Znak: WGF.271.1.1.2017.PK

WYJAŚNIENIE TREŚCI SIWZ

Dotyczy postępowania o udzielenie zamówienia publicznego pn.: „**Termomodernizacja i zastosowanie odnawialnych źródeł energii na obiektach użyteczności publicznej Gminy Mirów**”

WYKAZ ISTNIEJĄCEJ STOLARKI

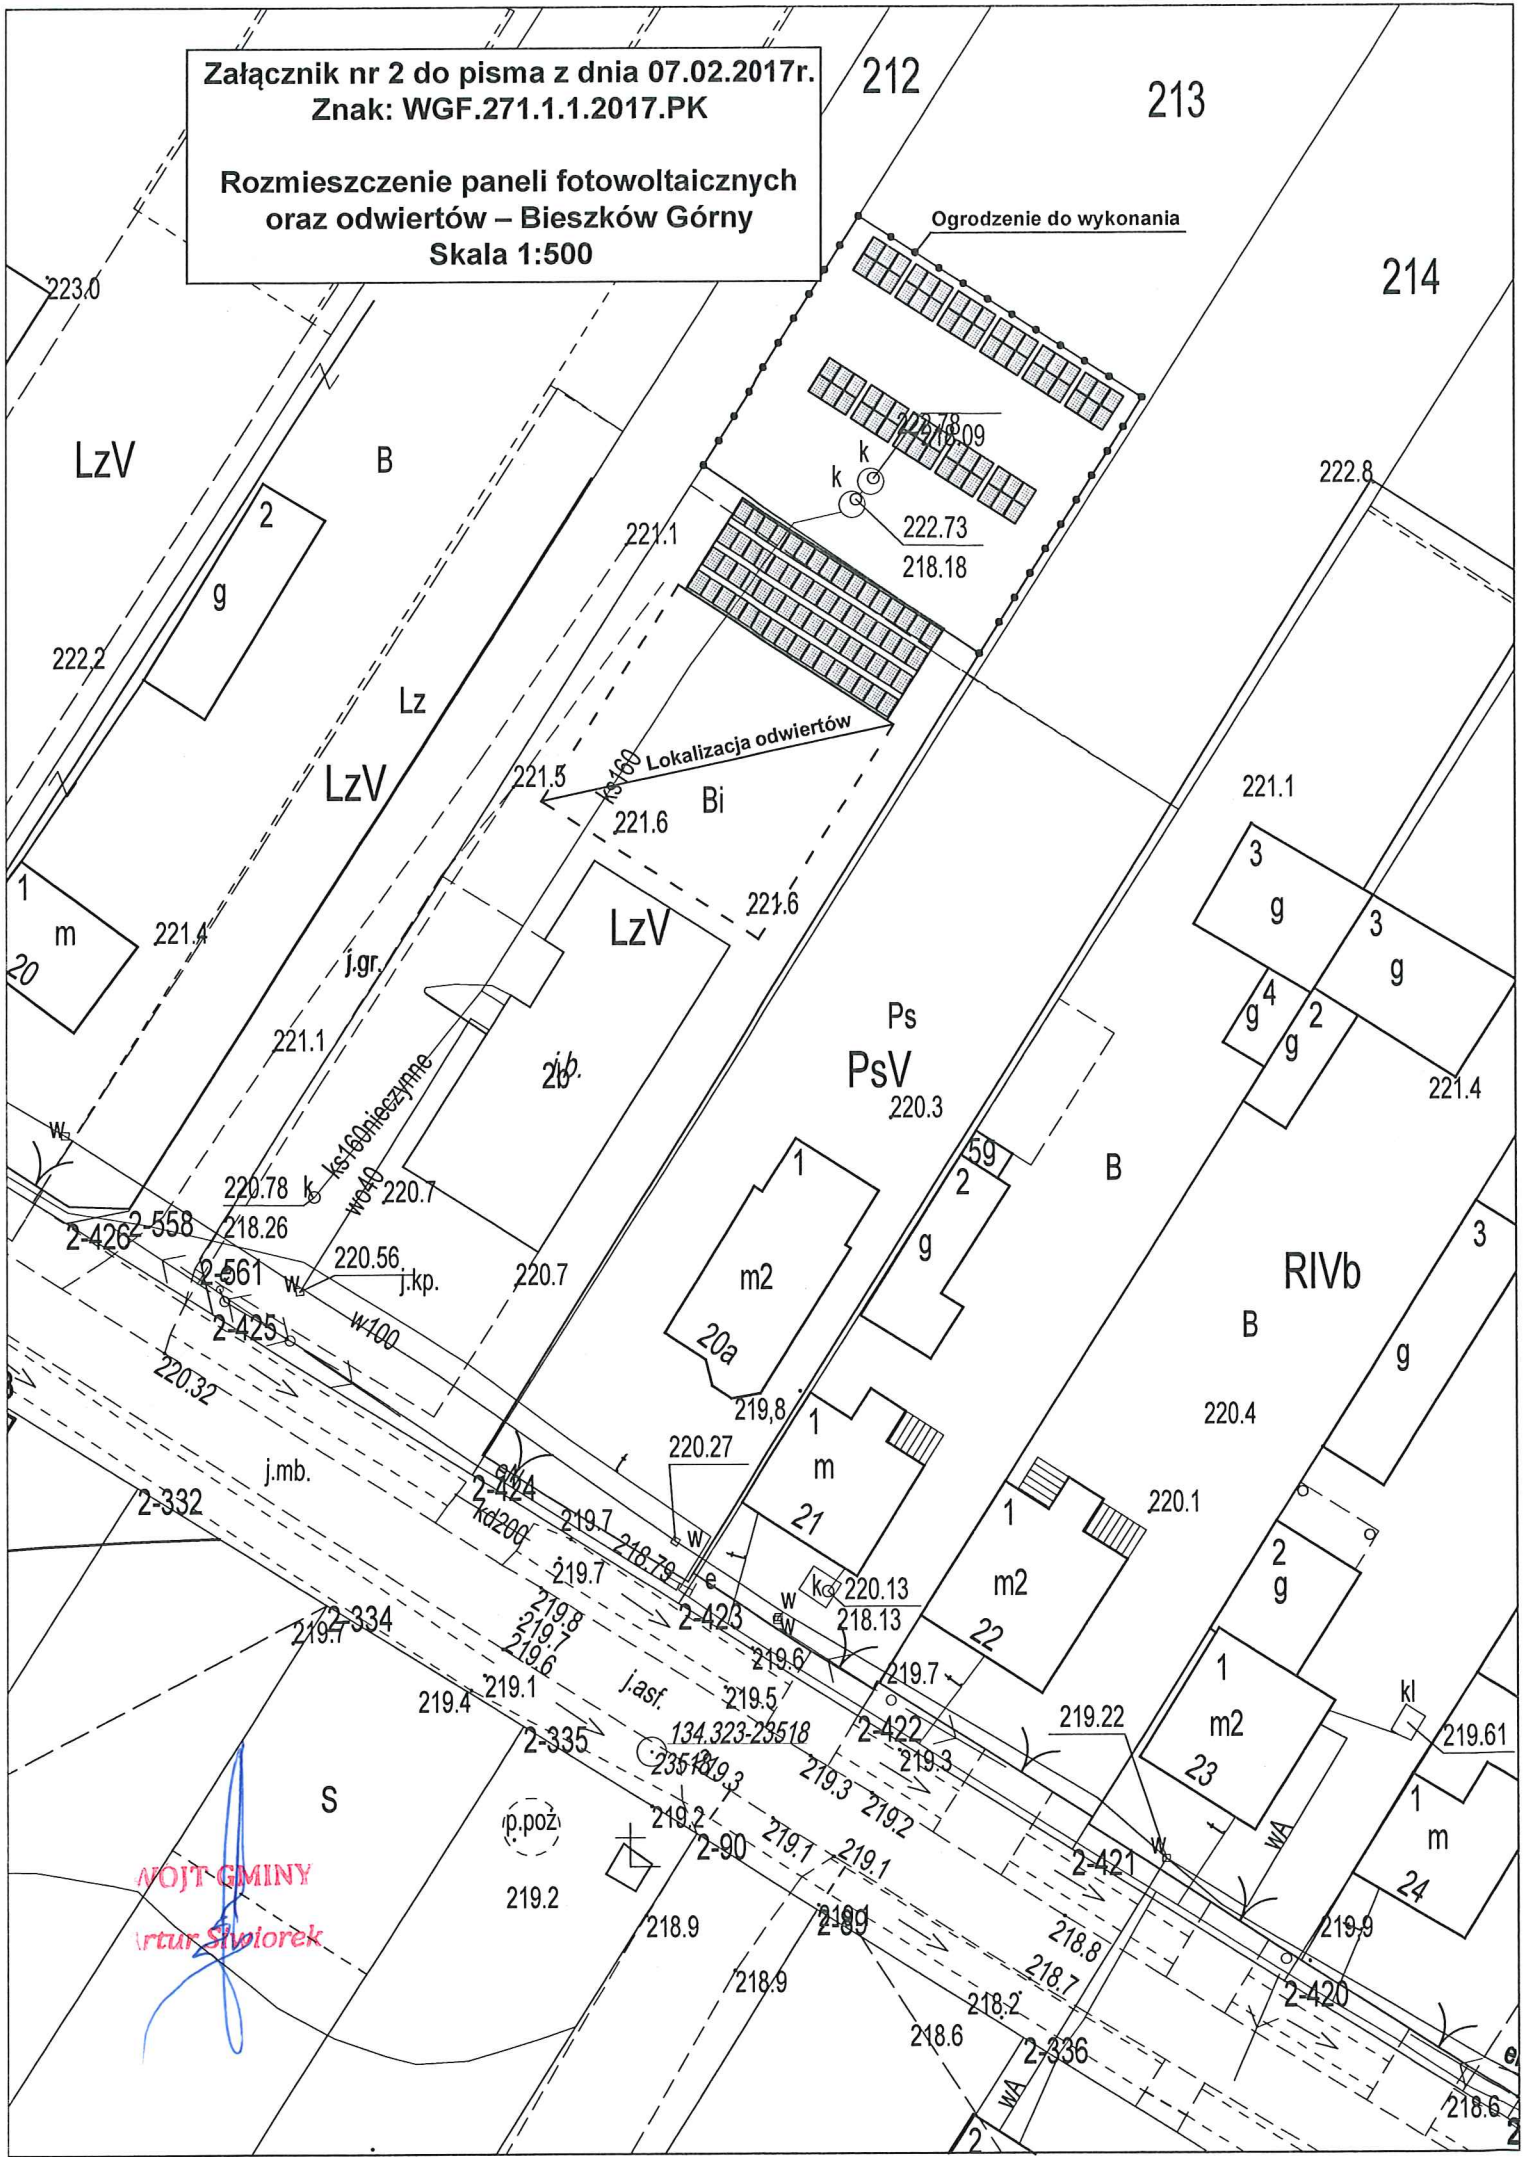
„Proszę o załączenie wykazu istniejącej stolarki okiennej”

„Proszę o podanie ilości okien, w których będą wymieniane pakiety szklane oraz wymiary tych pakietów i wymiary ram”

Wykaz istniejącej stolarki w załączeniu do niniejszego pisma.

Wymianie podlegają całe okna i drzwi. Ilość istniejącej stolarki do wymiany znajduje się w wykazie stolarki stanowiącej załącznik do niniejszego pisma.

Pomieszczenie techniczne do montażu
urządzeń – Bieszków Górny
Skala 1:100

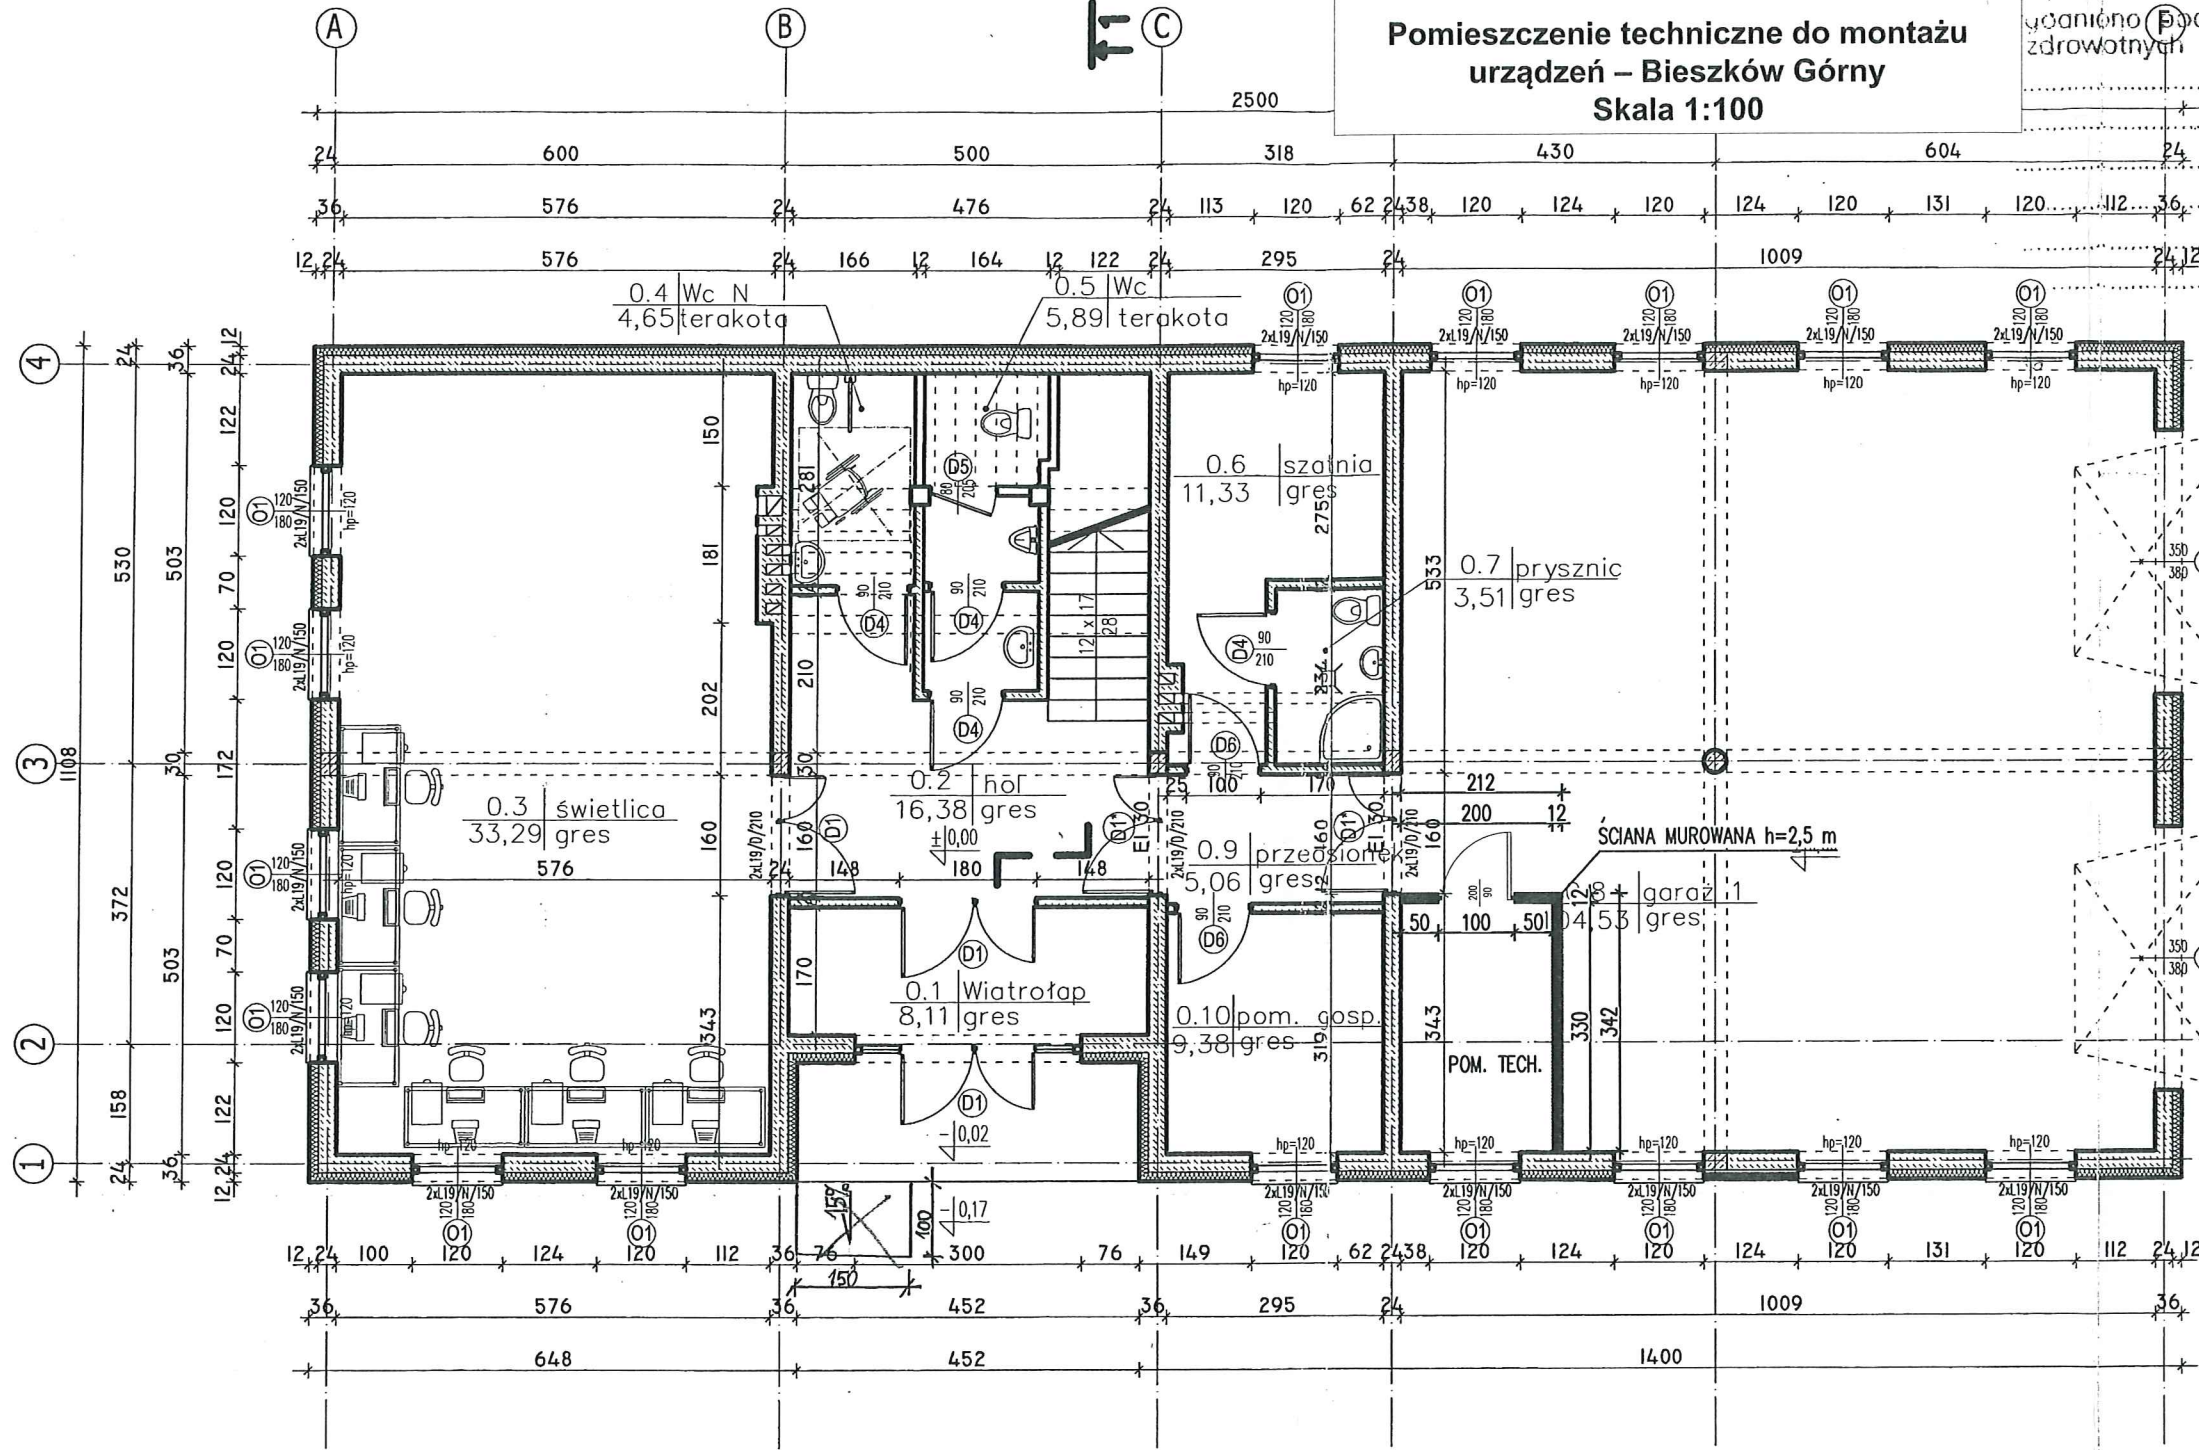
„Czy w pomieszczeniu, w którym ma być montowana pompa ciepła znajduje się czynna (działająca) instalacja kanalizacji, wentylacji, elektryczna?”

W pomieszczeniu w którym ma być montowana pompa ciepła znajduje się wentylacja oraz instalacja elektryczna.

Schemat kotłowni

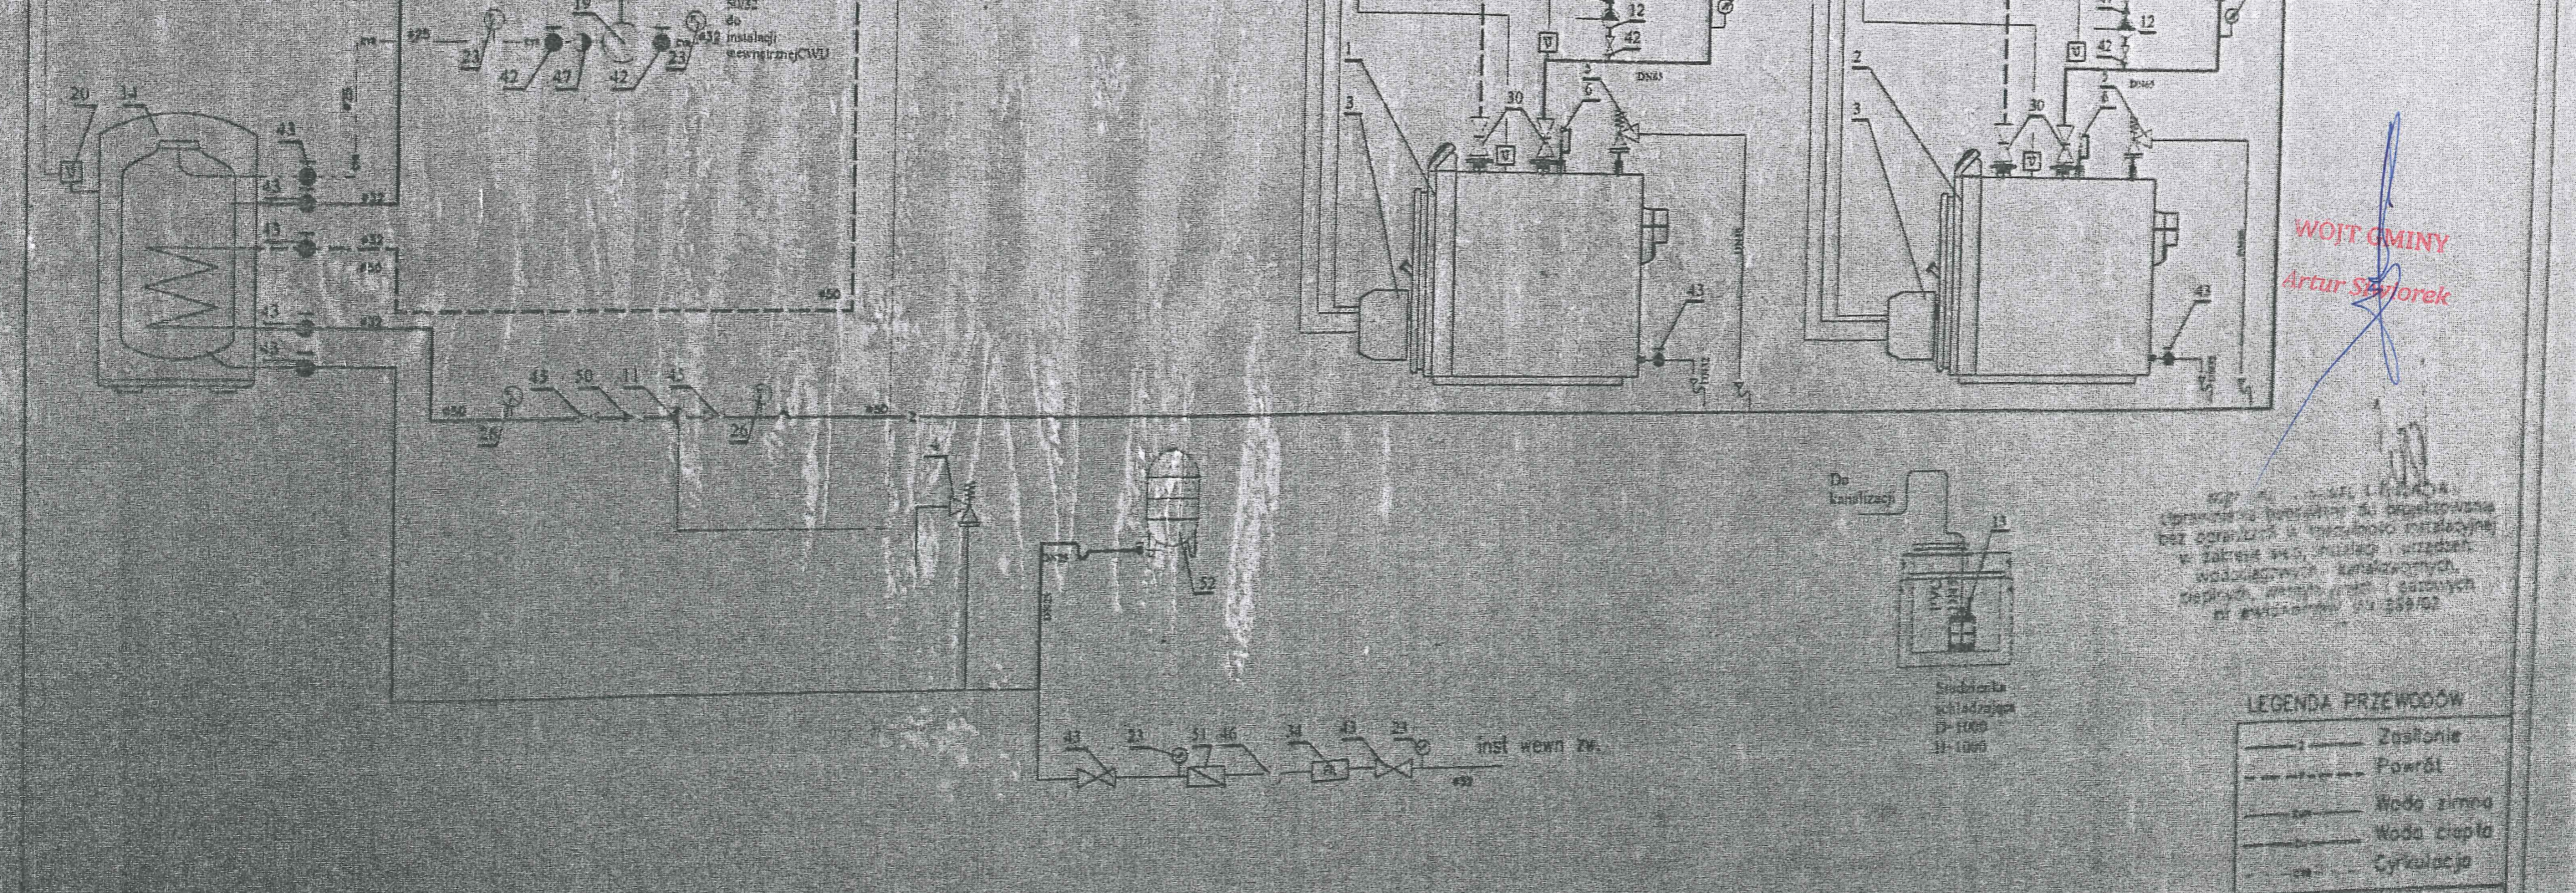
„Proszę o umieszczenie na stronie Zamawiającego schemat obecnej kotłowni- SZSP w Zbijowie Małym i w Świetlica Wiejska w Bieszkowie Górnym”

Schemat kotłowni w załączeniu do niniejszego pisma.
